Bemærkninger/ændringsforslag til miljøkonsekvensrapport og § 25 tilladelse for den nye vej øst om Hedensted - fra Spettrupvej 21

Fra: Anne Marie Menå Heltborg <Anne.Marie.Heltborg@Hedensted.dk>
Sendt: 21. december 2021 13:27
Til: SØJYL FP Sikker <SOJYL@politi.dk>
Emne: Offentlig høring af miljøkonsekvensrapport for ny vej øst om Hedensted

Hedensted Kommune - høring af miljøkonsekvensrapport for ny vej øst om Hedensted

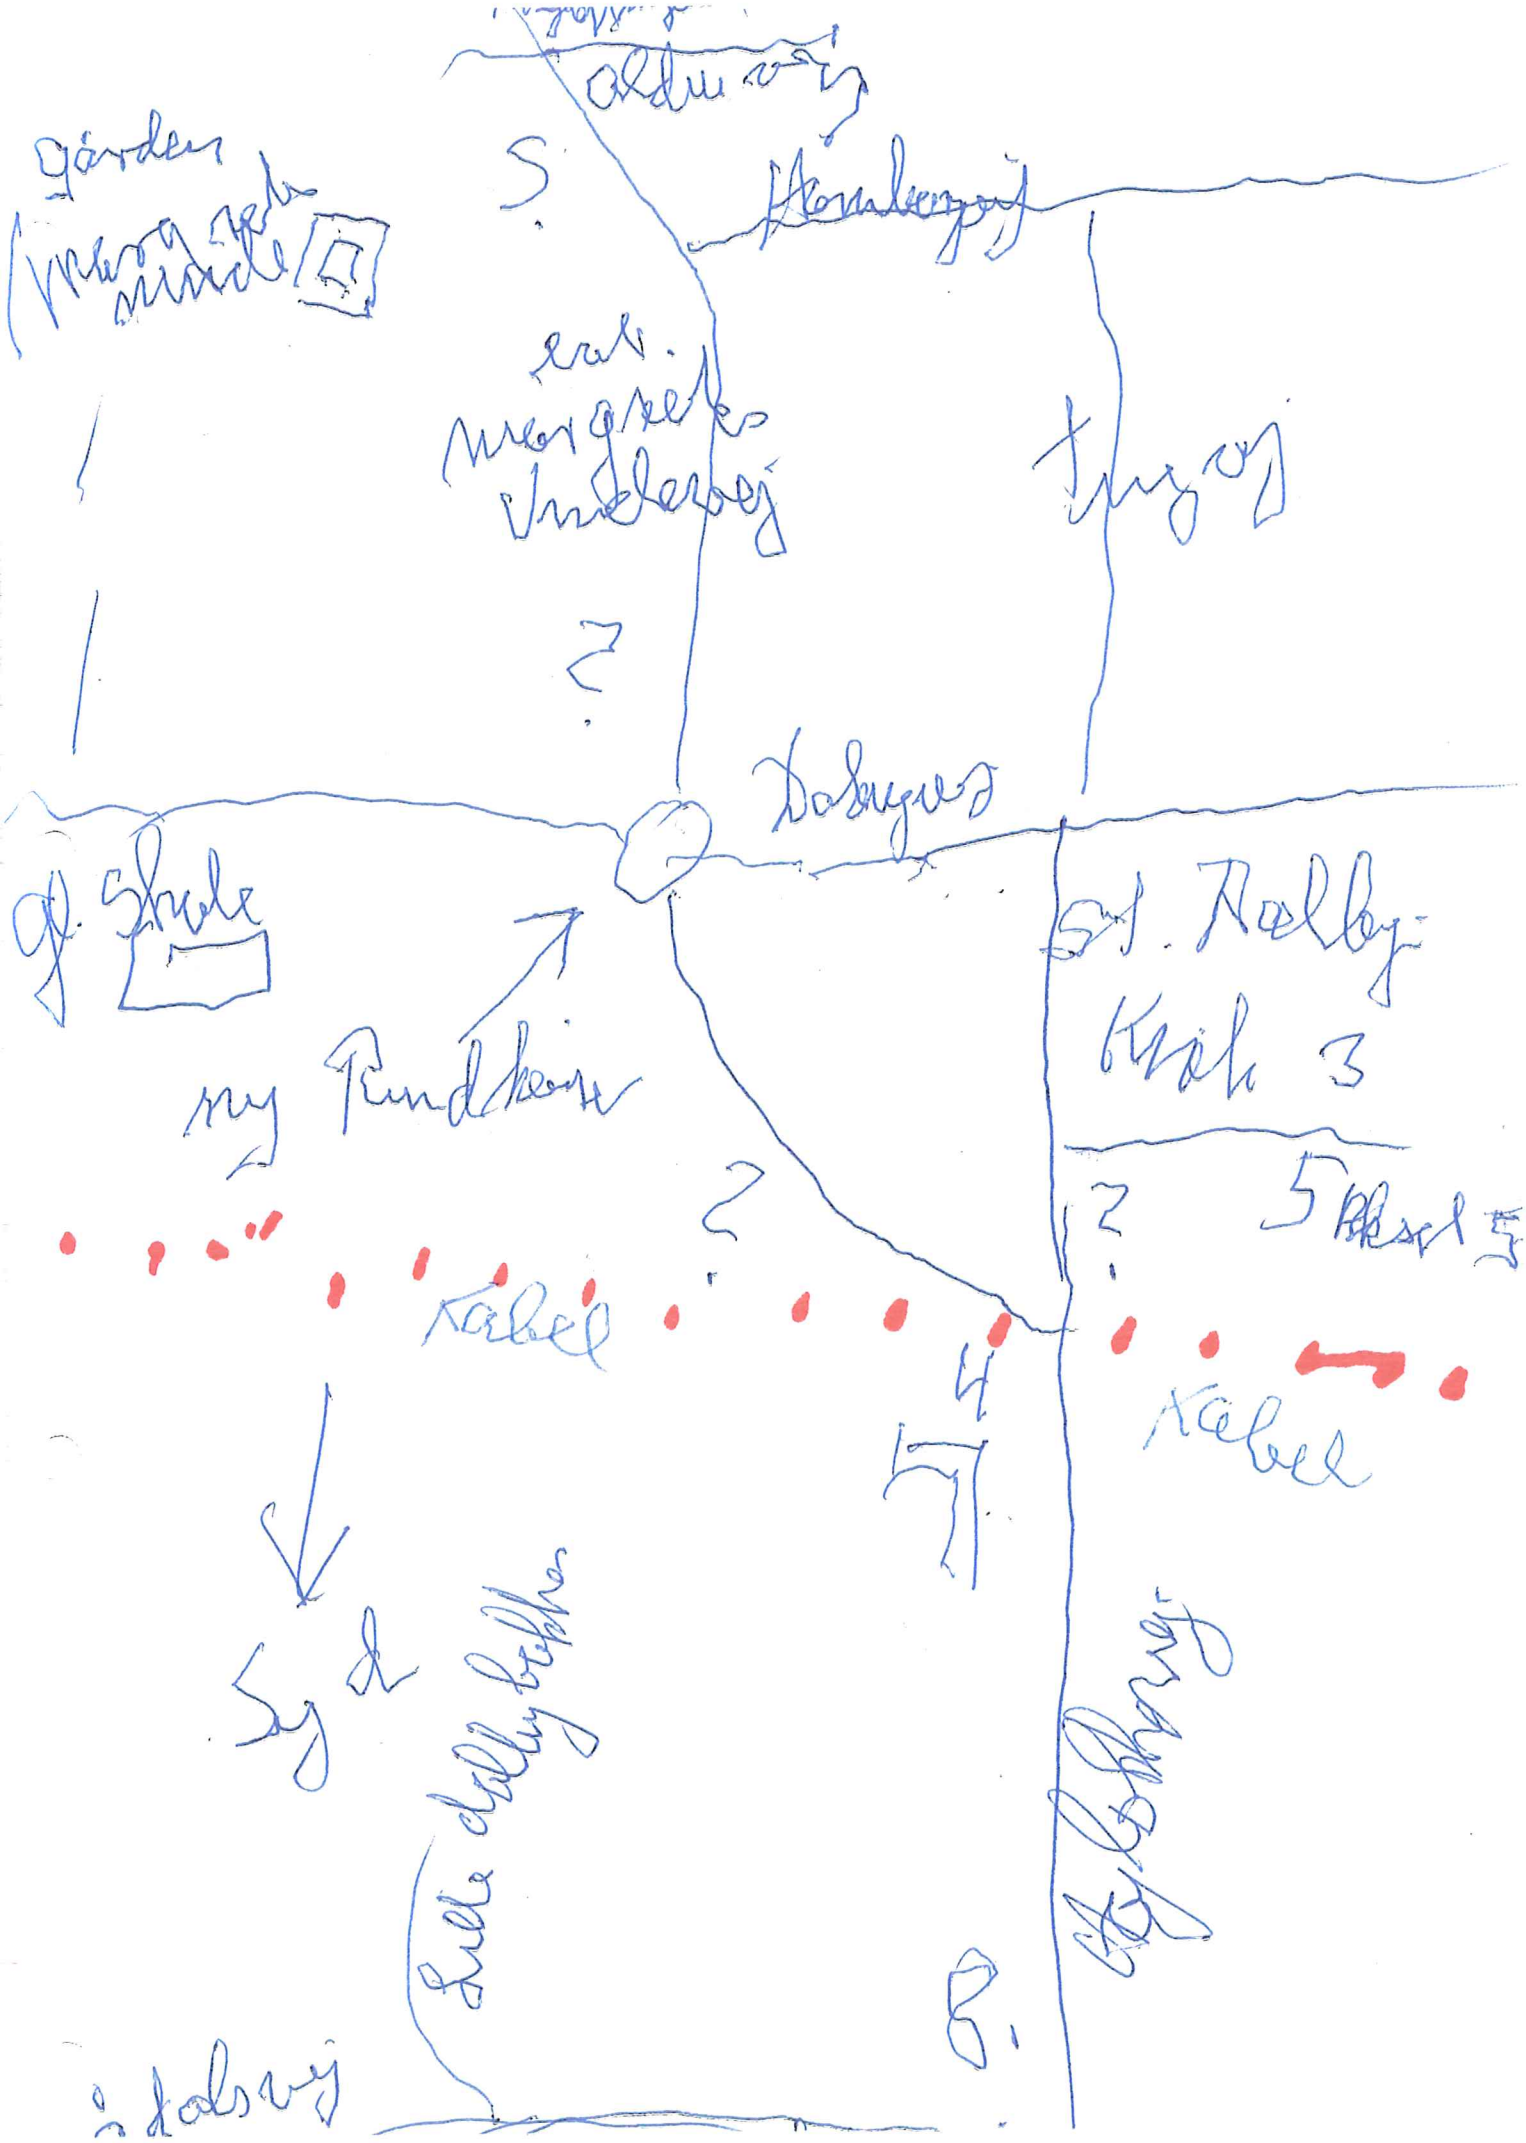
Tak for brev angående udvidelsen af Højløkkevej i St Dalby. - Det vil jo komme til at berøre os en del, så vi har spurgt vores Landbrugskonsulent Bent Lune om, at han vil hjælpe os med at se på det, - idet det synes noget uklart hvordan vejforhold til vores mark bliver? - Og beder derfor om et møde med jer når I er i nærheden. – Der gøres opmærksom på , at der for en halv snes år siden , blev ført et Kabel fra Hedensted under Højløkkevej - og over vores mark . -

I skriver om 10 meters udvidelse , om det er under udarbejdelsen , eller det er varigt , vi er jo med på næsten hele vejens længde . Idet vi jo har tilkøbt det areal som tilhørte ejendom nr. 8, men lå på vores side af vejen . Handelen er Tinglyst og på plads. – Der på samme sted ligger i øvrigt i vejsiden 7-8 meget store sten . En dag jeg traf en af jeres tilsynsførende, ved ikke hvad han hed, men som sagde at Stenene skulle fjernes før Vejudvielsen og at I kunne bruge dem på Hjarnø, hvis som bølgebrydere . Så det kunne I ligeså godt få gjort , når der kommer en lastbil forbi med en kran.
